**Rapport d’analyse environnementale
pour la modification du décret numéro 571-2019 du 12 juin 2019
concernant la délivrance d’une autorisation à la Corporation
Internationale d’Avitaillement de Montréal pour le projet de
construction d’un terminal d’approvisionnement de carburant
aéroportuaire sur le territoire de la ville de Montréal-Est**

Dossier 3211-04-056

Le 25 avril 2022

ANNEXE 3 SCHEMA DE L'APPROCHE DE TRAITEMENT DES EAUX DE RUISSELLEMENT

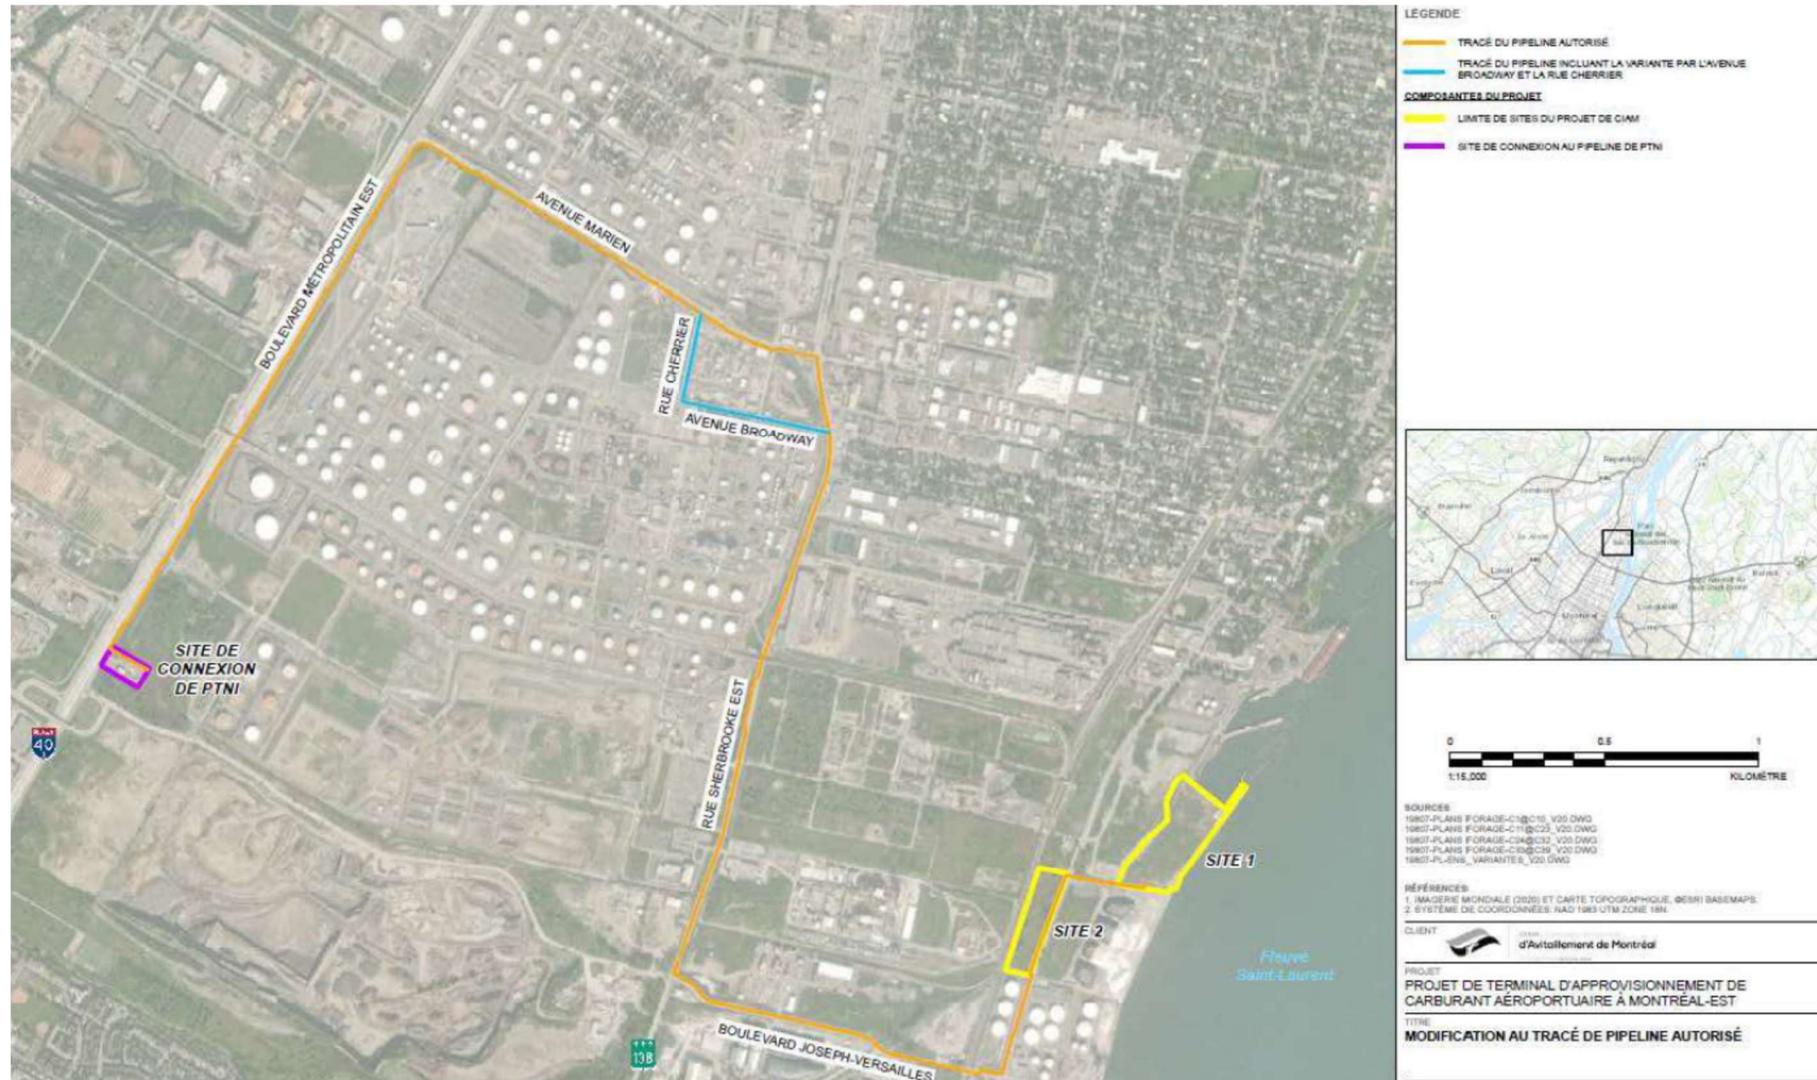
Les eaux sans contact avec les activités industrielles seront dirigées vers un séparateur hydrodynamique de taille adaptée pour retirer les solides potentiellement présents. En utilisant le modèle PCSWMM et un événement de récurrence 1 dans 50 ans, le débit à traiter est évalué à 417 L/s.

L'équipe d'analyse du MELCC est d'avis que le séparateur hydrodynamique proposé pour le traitement des eaux qui n'entreront pas en contact avec les activités industrielles est considéré comme une technologie de traitement appropriée.

Les eaux pouvant potentiellement avoir été en contact avec des contaminants seront traitées en trois étapes : séparation par gravité, séparation par coalescence, puis filtration par adsorption d'hydrocarbures. Il est attendu que les deux séparateurs peuvent permettre d'atteindre une concentration d'hydrocarbures C₁₀-C₅₀ de moins de 10 mg/L et de décanter aussi les MES. La dernière étape du traitement des eaux sera une étape de polissage dans des colonnes de charbon activé, de glaise organique ou autre matériau similaire qui permettra de réduire la concentration d'hydrocarbure C₁₀-C₅₀ à 5 mg/L ou moins.

Ces types de systèmes de traitement ont démontré leur efficacité et l'initiateur est confiant de pouvoir respecter une concentration de 5 mg/L d'hydrocarbures C₁₀-C₅₀ à la sortie des séparateurs et une concentration de 50 mg/L à la sortie de l'effluent pour les MES.

Pour les eaux pouvant avoir été en contact avec des contaminants, l'équipe d'analyse est d'avis que le système de traitement proposé par l'initiateur est une solution efficace pour le traitement des MES et des C₁₀-C₅₀.
